## 意見書

- 1 意見を有する事業計画書を提出した林地開発行為予定者の氏名  
FS Japan Project 6 合同会社 職務執行者 ビューフォート・ジェームス・エーベレット
- 2 林地開発行為の目的  
メガソーラー発電所の建設
- 3 林地開発行為をしようとする区域  
京都府相楽郡南山城村大字北大河原小字砂田20番4ほか
- 4 事業計画書の内容について生活環境の保全の見地から有する意見

ファーストソーラー社の設置しようとしている、テルル化カドミウム入りパネルの発電効率と日照時間と関西電力の買い取り価格を基に、売電で得られる収入を計算してみました。

図3 予測地点（フォトモンタージュ作成地点）

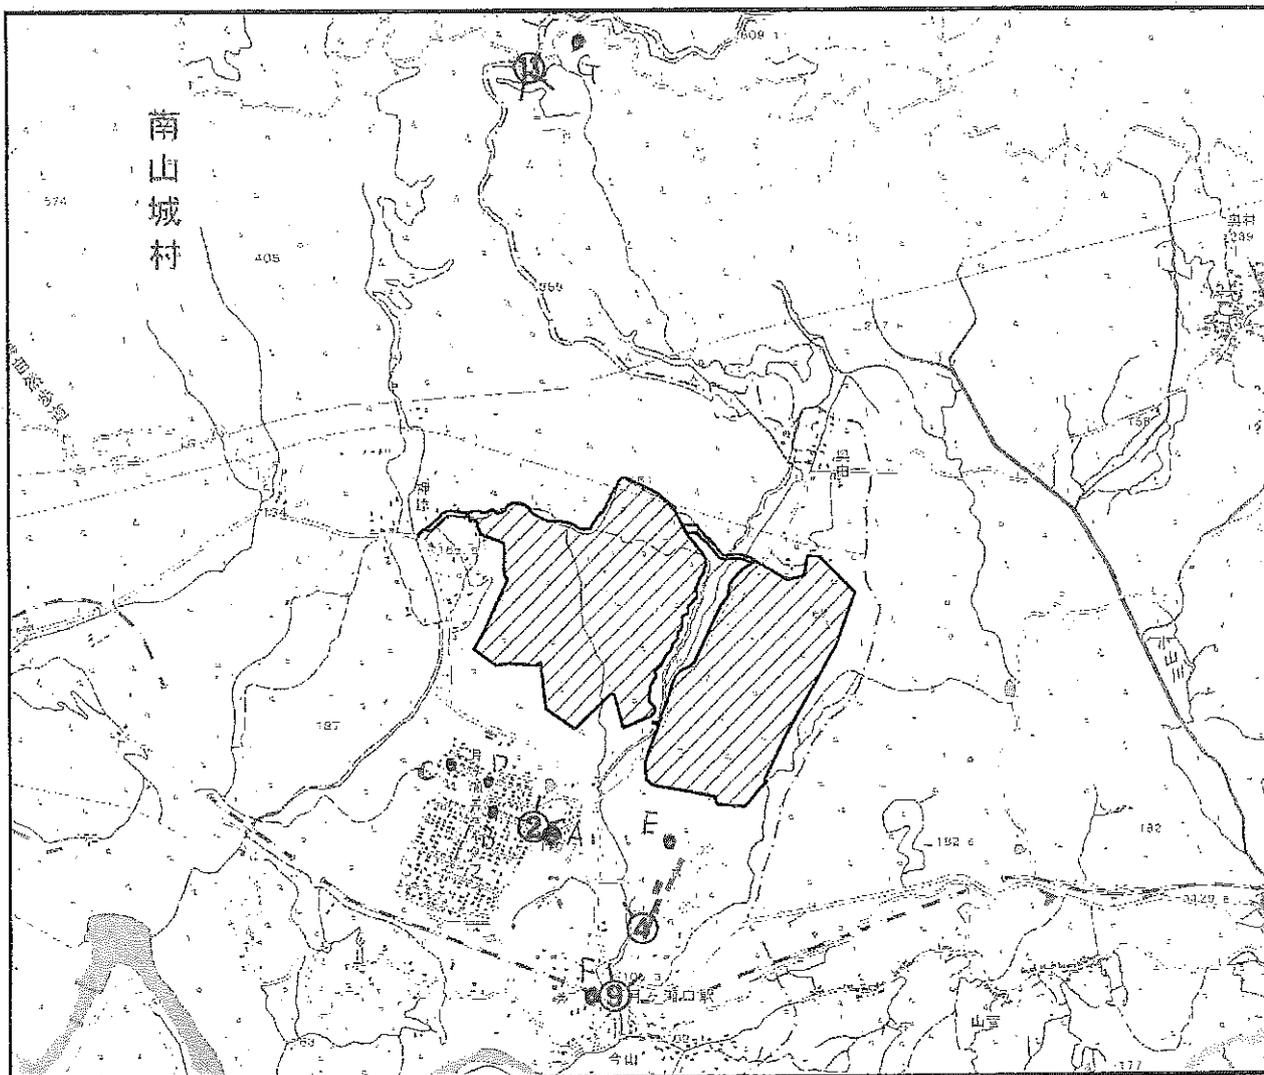
図の青色の②④⑨⑬は FSJapanP6 社が撮影した地点を示している。この図に手書き赤鉛筆で●をしている地点が、次のページに貼付した写真を撮影した場所である。

図4 景観の変化の程度 (②月ヶ瀬ニュータウン集会所 (2階))

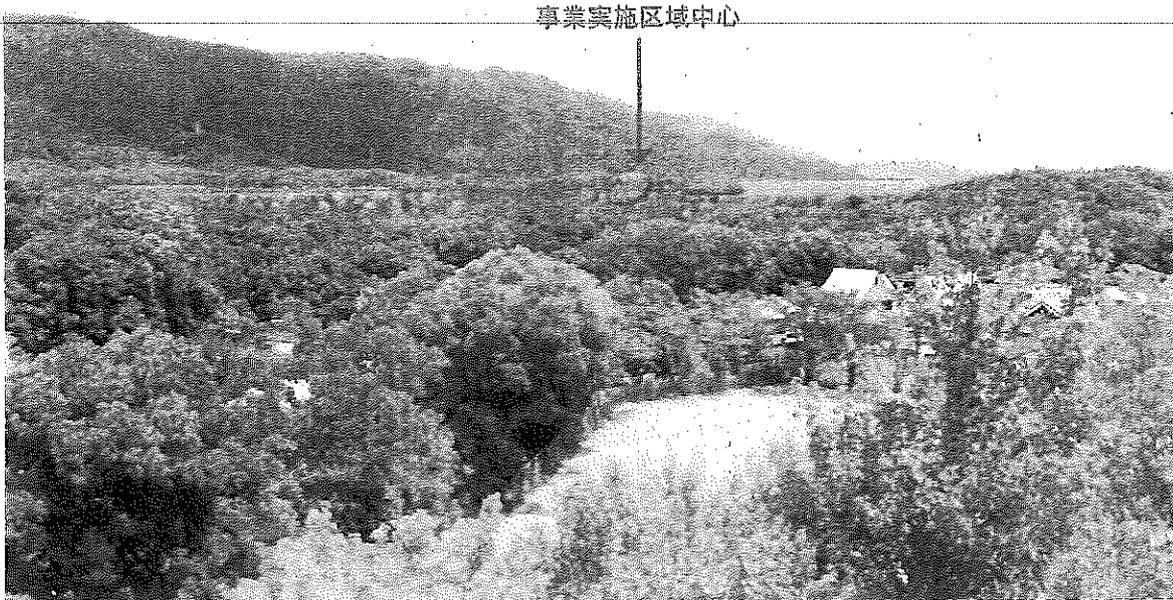
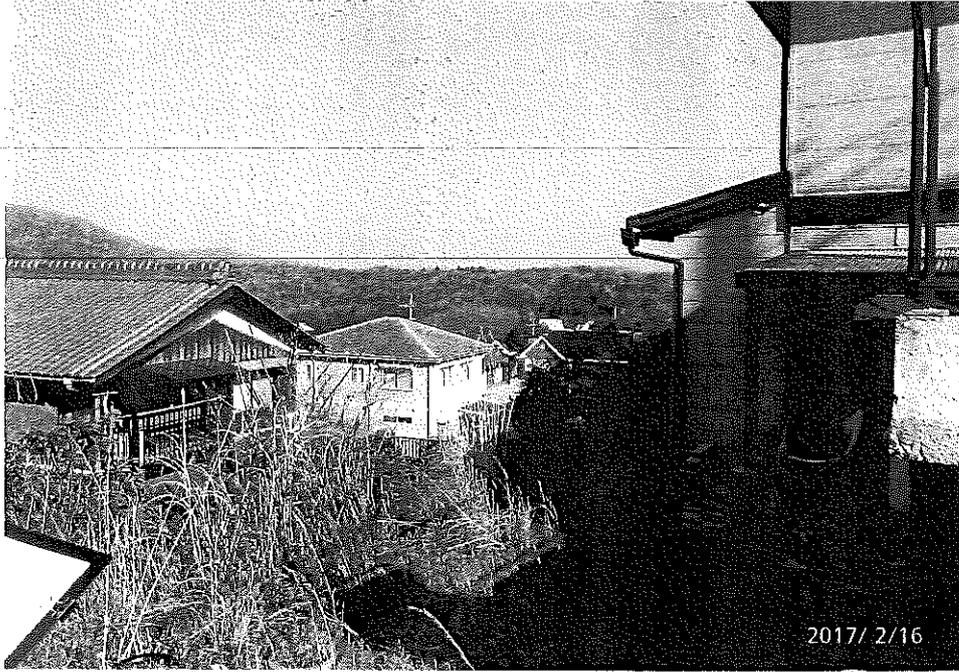
- ・月ヶ瀬ニュータウン集会所 (2階) であるが、ここよりも高い地点の住宅・道路から「事業実施区域中心」を視認できる。また、冬の葉が落ちた状態で撮影した場合、同じ場所でも景観に著しい違和感を与える。
- ・南山城村保健福祉センターは南山城小学校校庭よりかなり低い地点での撮影で、はじめから見えない場所を選んだとしか思えない。
- ・JR月ヶ瀬口駅ホームからの写真だが意図的に視認できない方向での撮影になっている。北の

↑②と同じ場所 (ニュータウン集会所2階) からの写真。

図5 景観の変化の程度 (④南山城村保健福祉センター)

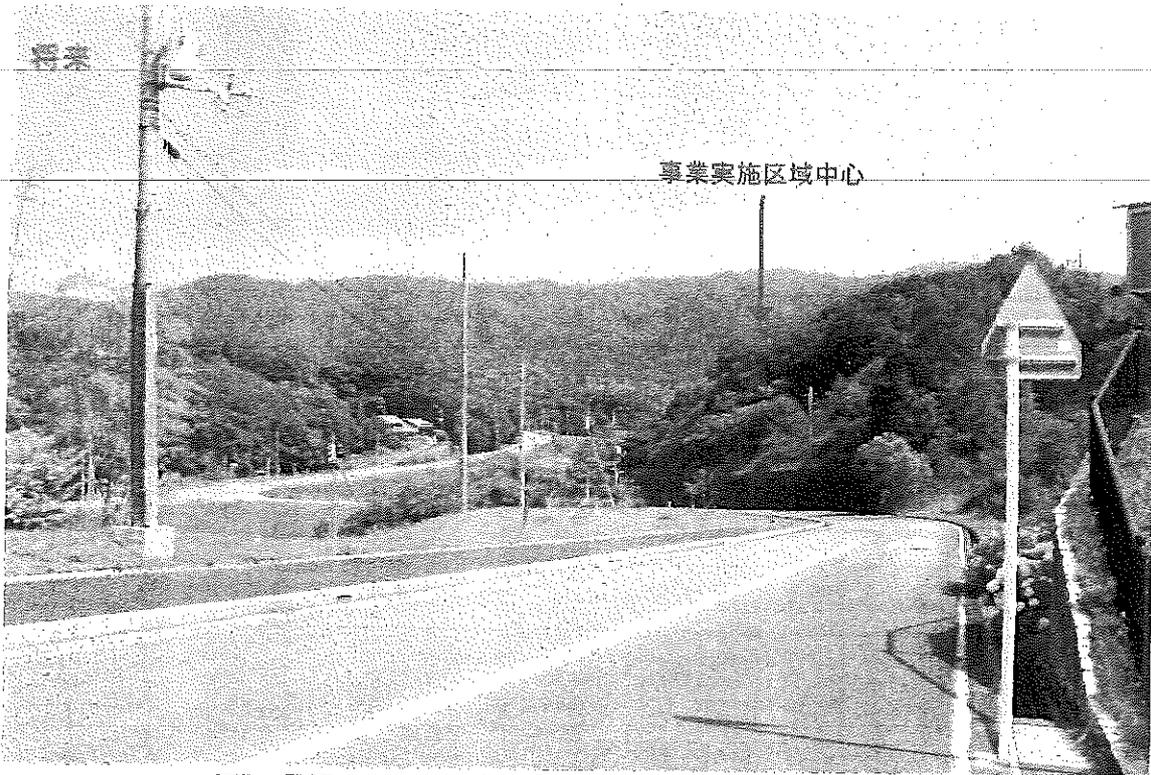
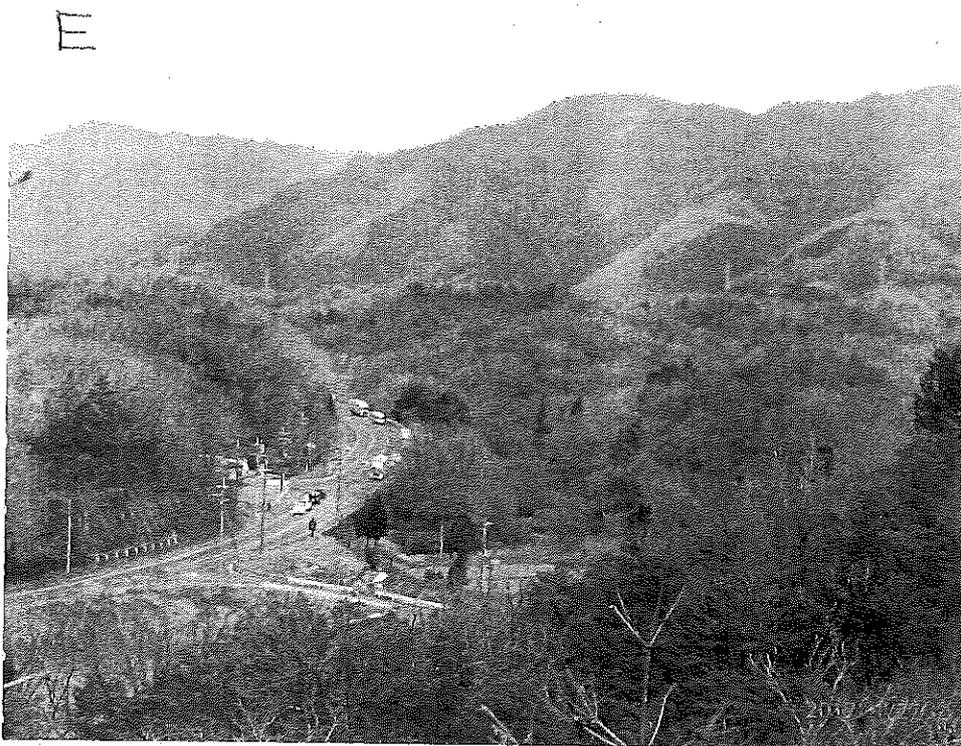
↑ 南山城小学校校庭からの写真 (西工区がはっきり見える)

図6 景観の変化の程度 (⑨JR月ヶ瀬口駅ホーム)

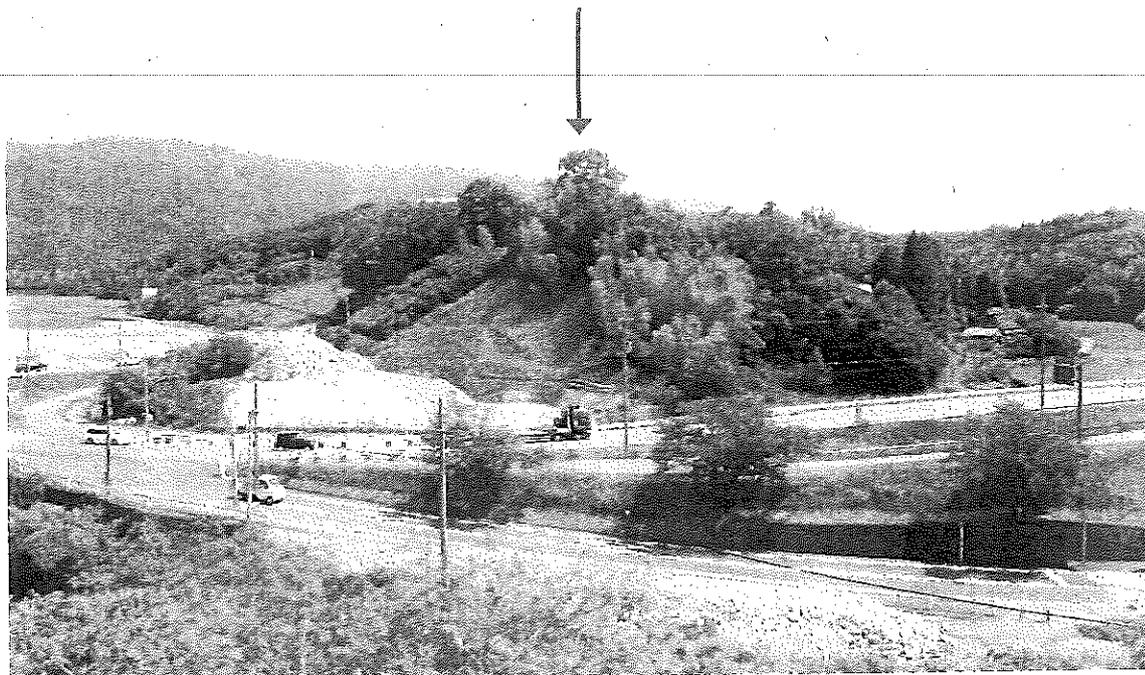
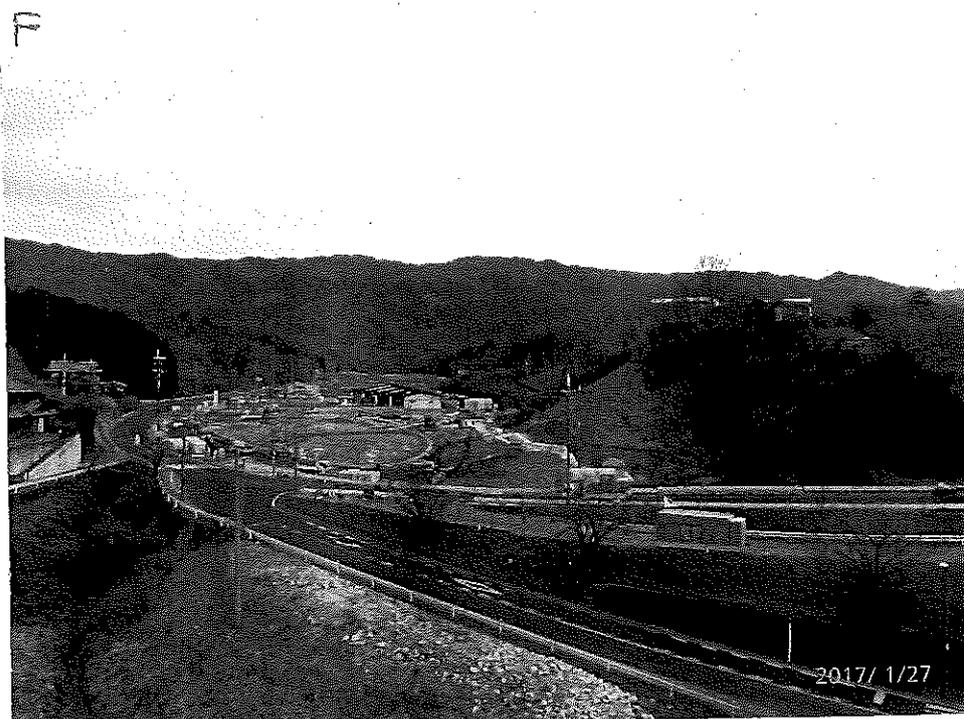
JR 月ヶ瀬口駅から北に向かったの写真 (西工区が遠景ではあるが見える)

図7 景観の変化の程度 (⑬三国越林道展望台)

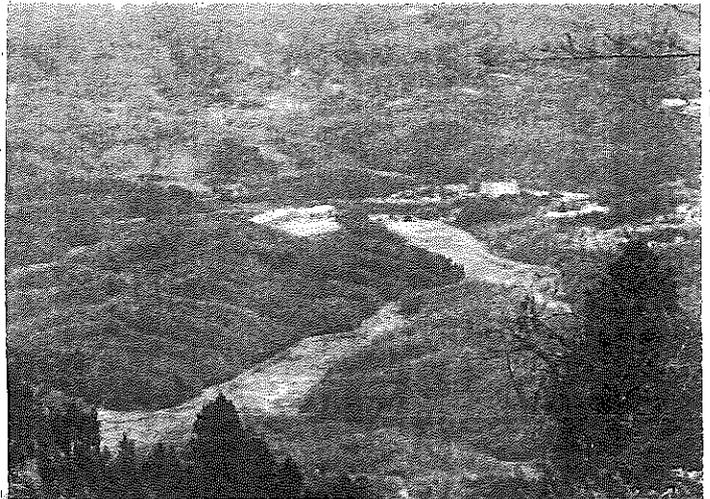
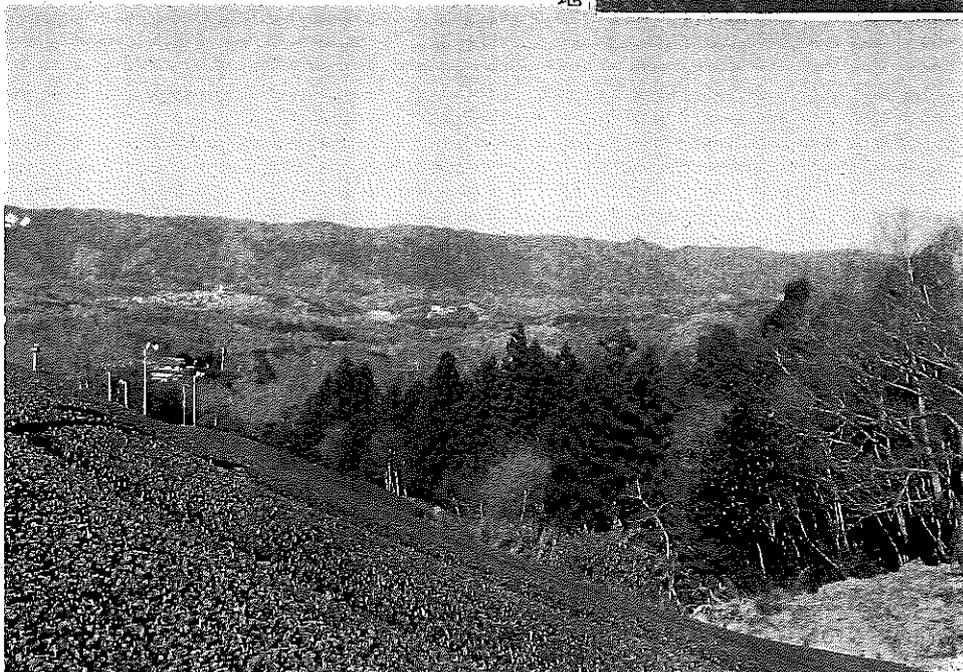
- 三国越林道展望台は、そこから東へ車で少し走れば視界が開ける場所があり、これも見えない場所を選んだとしか思えない。

三国越林道から見たメガソーラーの建設予定地

田山地区割尾坂付近からの写真 (遠景ではあるが事業実施地域全体が見える)
